Neparchitectuur of restauratie?

HERSTEL ZANDSTRAAT 33 TE GENNEP

De oorspronkelijke toestand volgens een tekening uit 1978.

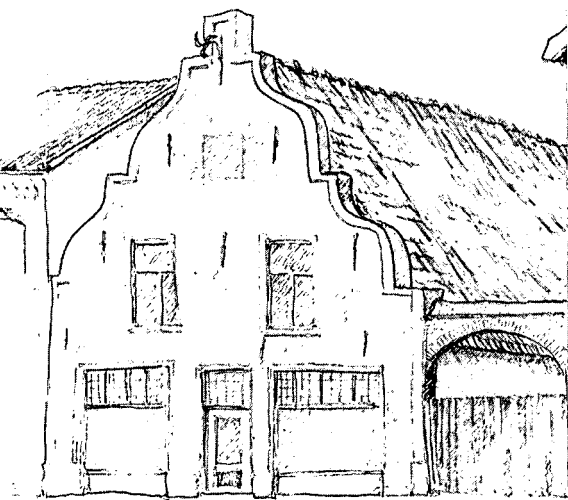
Keren we nu terug naar het konkrete geval van de gevel aan de Zandstraat te Gennep. Restauratie, c.q. consolidatie van de gevel was mijns inziens zeer goed mogelijk en zelfs zeer gewenst geweest. De reden daarvoor is, dat de uiterlijke verschijningsvorm van de gevel nog zeer goed herkenbaar was als zeventiende eeuws, omdat de gevel nog nagenoeg geheel intact was. Daarmee bedoel ik, dat de latere verbouwingen relatief beperkt zijn gebleven, nl. tot de bepleistering en de wijziging van de vensters. Dat is even-

Hoe oud deze **bepleistering** precies was, weet ik niet. Ik weet echter wel, dat de gevel al vóór 1900 gepleisterd was, zoals foto's laten zien. Het zou zelfs mogelijk kunnen zijn, dat bepleistering tot de bouwtijd of de achttiende eeuw teruggaat. In ieder geval is uw bewering, dat de pleisterlaag niet ouder was dan vijftien jaar, alleen mogelijk van toepassing op de laag, die u bij het begin van de werkzaamheden aantrof (Zie Uw brief). Ik noemde hem in mijn artikel 'apart', omdat ik een dergelijke bepleistering van woonhuisgevels in de omgeving nergens tegengekomen ben.

Als laatste punt wil ik de gemetselde **bakstenen boog** rechts naast de gevel vermelden, die het ritme van holle en bolle vormen van de gevelcontouren voortzette.

De vensters stamden in ieder geval niet meer uit de bouwtijd, al geldt dat misschien wel voor het dichtgezette venstertje (luikje?) in de top. Ook de etalagevensters en de winkel-deur waren van veel latere datum (twintigste eeuw).

Het **muurwerk** was in ieder geval nog oorspronkelijk, zoals u zelf hebt kunnen vaststellen (veldovesteen in traskalk gemetseld).

De **contouren van de gevel** waren nog geheel in oorspronkelijke, zeventiende eeuwse staat.

Origineel waren ook nog de **muurankers**, waarvan de gesmede liele in de top, die uit het gevelvlak naar voren boog, als bijzonderheid vermeld moet worden.

Bij een modernisering, die vóór 1900 plaats had - getuige oude foto's - is de hele gevel gepleisterd, waarbij de **rollaag** glad en iets verhoogd t.o.v. de rest van de gevel gehouden is. Binnen die rollaag was de pleister

De verknoeiide barokke gevel aan de Zandstraat.

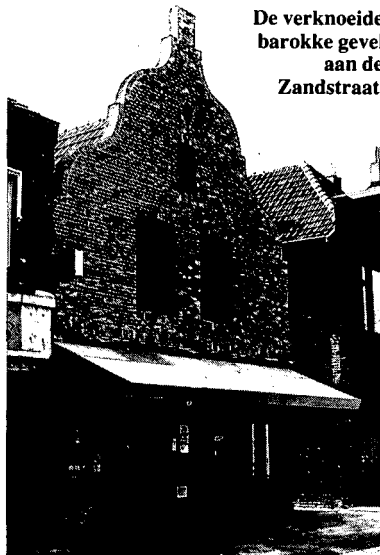
- de oorspronkelijke materialen, of materialen, die daarmee overeenkomen, niet gebruikt zijn. I.p.v. veldovestenen zijn machinale oudere stenen uit de sloop toegepast, die wel voldoende kleurschakering vertonen, maar niet de onregelmatige vorm. T.o.v. het oorspronkelijk toegepaste materiaal is dat modern, (vgl. punt 6 van uw brief).

- Modern is ook de door u toegepaste opliggende voeg. Deze wordt tegenwoordig veel gebruikt om muurwerk een quasi-rustiek uiterlijk te geven. Beter was een situatie geweest, waarbij stenen en voegen in één vlak liggen. (Vgl. punt 6 van uw brief).

- Modern is eveneens het namaak-sierankertje in de top, dat in geen enkel opzicht herinnert aan de oorspronkelijke liele, maar eerder aan de opsier-artikelen voor tweedehuis-boerderijtjes. (Vgl. punt 6)

- Modern is de vlakke behandeling van de gevel. De nieuwe kozijnen met schuiframen zijn weliswaar van een aanvaardbaar type,

maar ze liggen onvoldoende diep in het gevelvlak, zodat het karakteristieke schaduwkontrastrontbreekt. (Vgl. punt 6).

– Modern is de kolossale luifel, die zeer onvoordelig voor de gevel werkt, omdat hij hem doormidden knipt. De leien in maasdekking doen historisch aan, maar zijn het geenszins. Hetzelfde geldt voor de overhuiving, die in de plaats gekomen is van de bakstenen boog rechts naast de gevel. Bovendien mist de nieuwe uitvoering de visuele voordelen van de oude. (Vgl. punt 6).

– Modern is ook de donkere kleur van de kozijnen en het overige houtwerk, die volkomen onhistorisch is.

Welnu, u hebt het mij wel erg gemakkelijk gemaakt, door mij de schaaltekeningen van de oude en de nieuwe situatie toe te sturen. Projekteert men deze nl. over elkaar, dan ziet men direkt wat u veranderd hebt. Zo blijkt, dat u de nieuwe gevel ca. een hele meter hoger opgetrokken heeft dan de oorspronkelijke gevel. Daardoor wordt het vlak, dat gevormd wordt door de begane grond en eerste verdieping, veel groter en hoger t.o.v. de top van de gevel, dan dat oorspronkelijk het geval was. Bovendien wordt de gevel van een daadwerkelijke afsluiting van de zijde van het huis tot een schermgevel, die hoog boven het dak uittorent (vooral goed zichtbaar en storend vanaf de zij- en achterkant van het huis). Door het optrekken van de gevel krijgen vensters en muurankers plotseling een heel andere plaats binnen het gevelvlak.

Eveneens zet ik vraagtekens bij het hoger optrekken van de bovenste geveltraptrede en de langwerpige vorm van het luikje.
